Modificación del Anexo IX del Reglamento General de Vehículos

Respuesta a las cuestiones planteadas por asociaciones del sector del transporte por carretera

Rev1 - 17 de marzo de 2026

CASO 1: no trídem, doble tándem 2x18 t

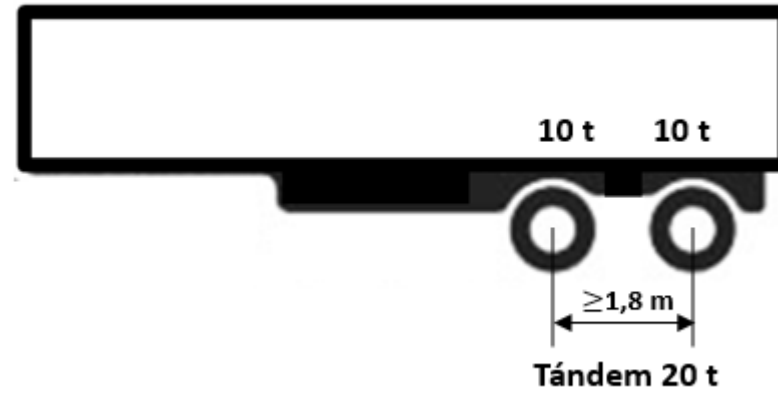
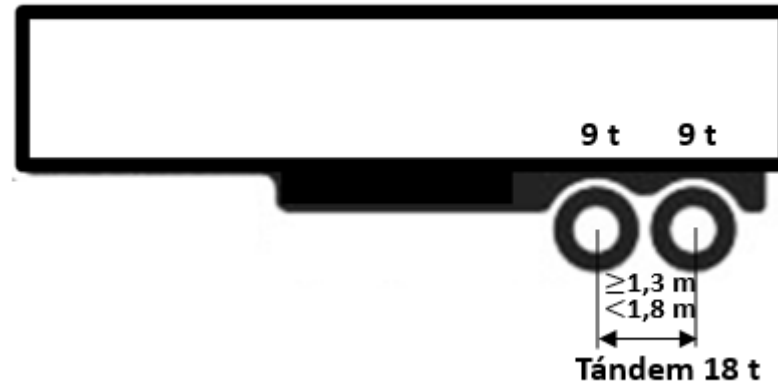
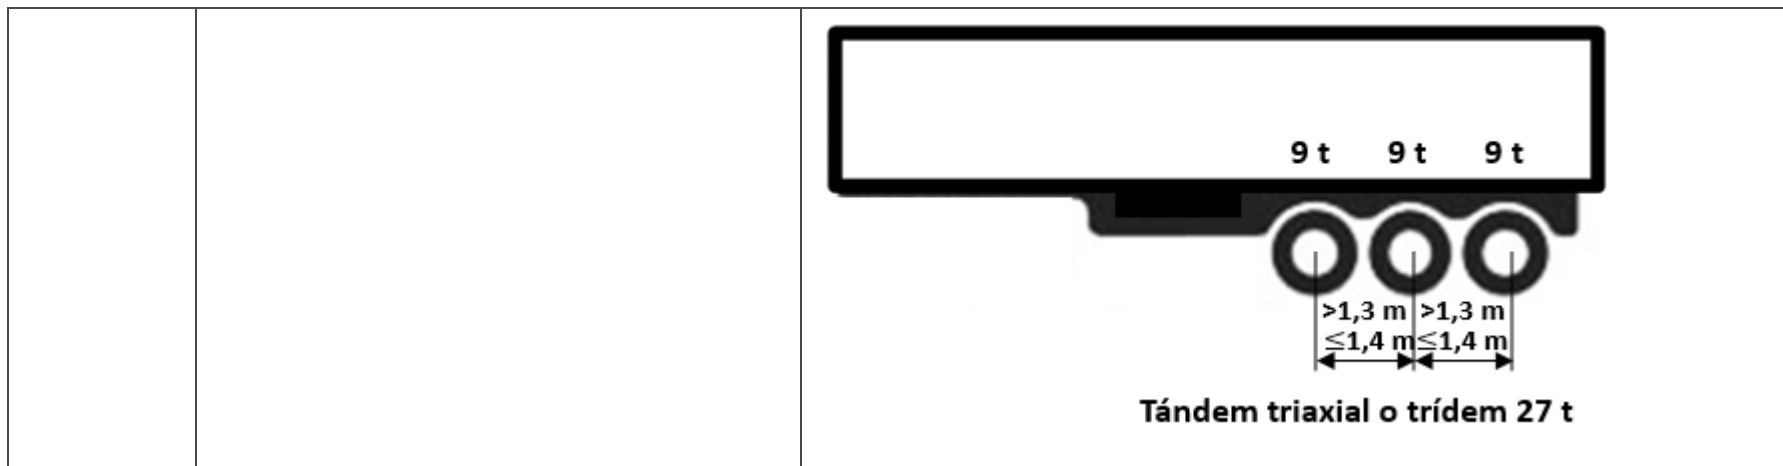
<p>CNTC</p>	<p>En caso de fichas técnicas según formato anterior al Real Decreto 750/2010, en las que no se indicaba las masas técnicas máximas autorizadas tanto del eje como total del vehículo, ¿estas se pueden tomar de la placa del fabricante?</p>	<p>El RD 2140/85, indicaba en su anexo XI, sobre cumplimentación de la tarjeta ITV, epígrafe 3.2.1.6. MTMA/MMA:</p> <p><i>“Se consignarán ambas masas en ese orden y separadas por una raya, pudiendo ambos valores coincidir o no. En el caso de que ambos pesos coincidan no será necesario repetirlos”</i></p> <p>Como criterio general, no se realizarán anotaciones en las que para dar viabilidad a las nuevas masas sea necesaria la realización de comprobaciones físicas sobre el vehículo (placas de fabricante, ejes, neumáticos, placas de quinta rueda, etc.).</p>																																
<p>CNTC</p>	<p>¿Cuál es la consideración de este semirremolque de 3 ejes, cuando la separación entre dos de ellos es superior a los 1,4 máximos recogidos para el eje trídém en el anexo IX de RGV?</p>

Código	Descripción	Código	Descripción	G	7764	M.1	1º 2º 1410 2º 3º 1310	F.1	39000	M.4	9010	F.1.1	1º 9000 / 2º 9000 / 3º 9000	L	3/6	F.1.5	15000	L.0	---	F.2	35000	L.1	---	F.2.1	1º 8000 / 2º 8000 / 3º 8000	L.2	6 - 385/65R22.5 160J	F.3	---	P.5.1	---	<p>El caso concreto del ejemplo, no puede considerarse un trídém, al ser la distancia entre los ejes 1º y 2º, $d_1 \geq 1,40$ m.</p> <p>No obstante, debe aplicarse la limitación a de tándem los ejes 1º-2º (18t) y 2º-3º (18t), siendo la nueva F.2.1-><i>“1º 9000, 2º 9000, 3º 9000”</i></p> <p>A continuación se muestran varios ejemplos de la consideración de grupos de ejes:</p>
Código	Descripción	Código	Descripción																															
G	7764	M.1	1º 2º 1410 2º 3º 1310																															
F.1	39000	M.4	9010																															
F.1.1	1º 9000 / 2º 9000 / 3º 9000	L	3/6																															
F.1.5	15000	L.0	---																															
F.2	35000	L.1	---																															
F.2.1	1º 8000 / 2º 8000 / 3º 8000	L.2	6 - 385/65R22.5 160J																															
F.3	---	P.5.1	---

Tándem 1-2 18 t
Tándem 2-3 18 t
9 + 9 + 9 = 27 t

Tándem 1-2 18 t
Tándem 2-3 20 t
9 + 9 + 10 = 28 t

Tándem 1-2 20 t
Tándem 2-3 20 t
10 + 10 + 10 = 30 t
